Bakalářská práce
Filip Němec
2019

**BAKALÁŘSKÁ PRÁCE
Stavebně technologický projekt
Bytový dům Hornoměřcholupská E+F**

1. Kritika projektové dokumentace

Obrázek 1 - detail atiky v 6. NP

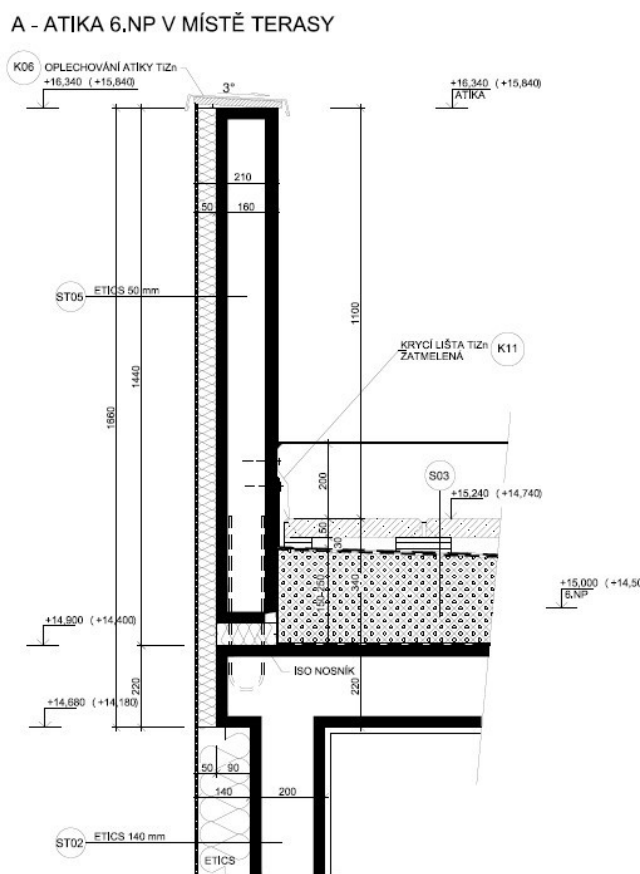
Umístění železobetonové konstrukce atiky na železobetonové konstrukci stropu není vhodné. Umístění, ve kterém se atika nachází je za nosnou stěnou a stojí tedy na ozubu, čímž bude vznikat zbytečně velké smykové napětí v místě namáhání. Jako návrh řešení tohoto problému navrhuji posunutí atiky směrem k vnějšímu okraji budovy, a tedy zarovnání vnějšího kraje nosné konstrukce atiky s vnějším krajem nosné konstrukce stěny pod ní. Případně bude nutné navýšit tloušťku tepelné izolace na atice.

Druhé nevhodně zvolené řešení se týká taktéž detailu atiky v 6. NP. Tloušťka železobetonové konstrukce atiky je navržena 160 mm, což není dostatečný rozměr. V tomto případě nebude ocelová výztuž dostatečně kryta, když uvažuji stupeň vlivu prostředí XC4, tedy minimální krytí betonu 30 mm. Navrhuji rozšířit tloušťku konstrukce na minimálně 200 mm.

Obrázek 2 – chybějící náběhový klín

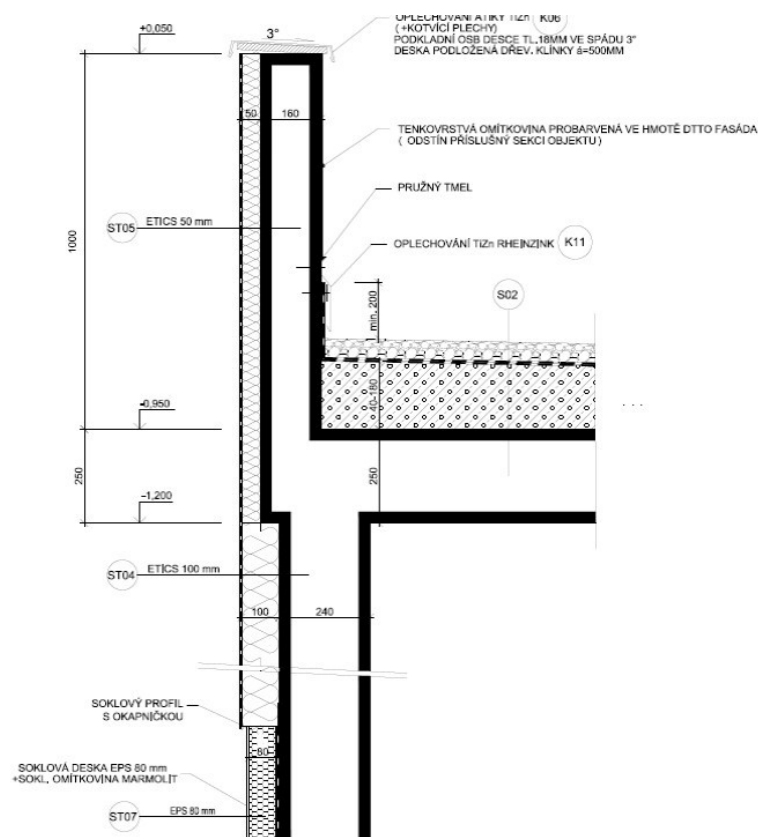
U všech vykreslených detailů atik – na terasách, lodžích a střechách, chybí ve spodním vnitřním rohu napojení atiky na vodorovnou konstrukci náběhový klín k bezpečnému vedení asphaltové hydroizolace z povrchu vodorovné konstrukce na konstrukci svislou.

Obrázek 3 - nadpraží

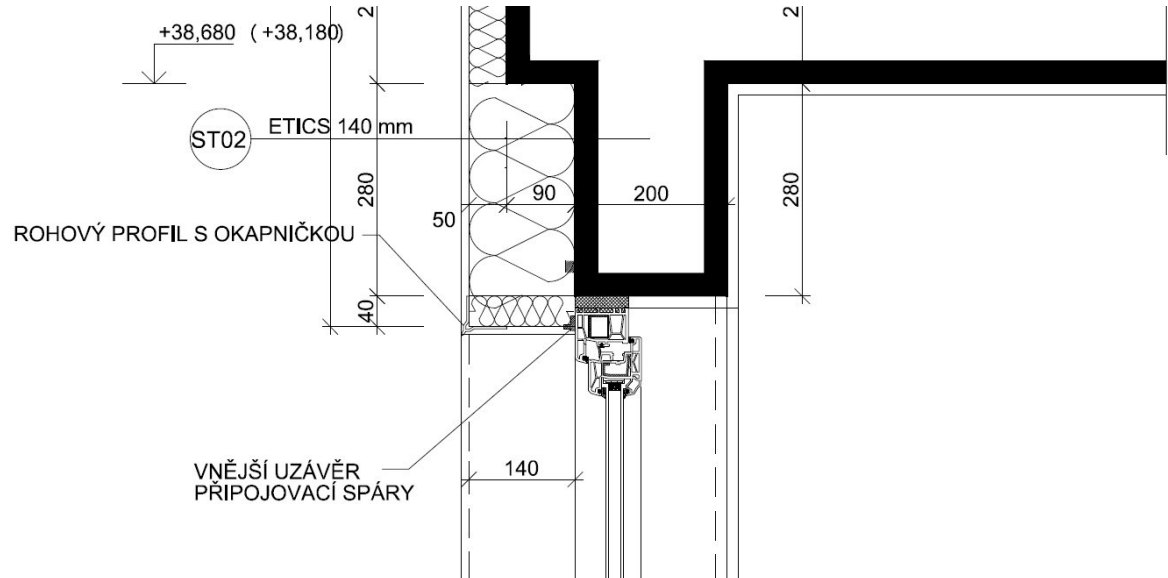
Detaily obsahující nadpraží nejsou dostatečně popsány. Dále u nich chybí v interiéru začišťovací profil a parotěsnící páska.

Obrázek 4 - soklová část

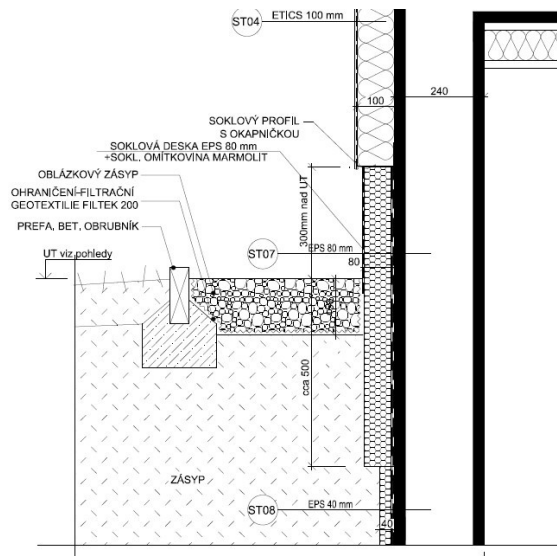
V detailu soklové části není extrudovaný polystyren povrchově ochráněn. Navrhuji použít k jeho ochraně vrstvu geotextilie či nopové fólie. Tuto vrstvu navrhuji vytáhnout až cca k horní hraně okapového chodníku z praného říčního kameniva.
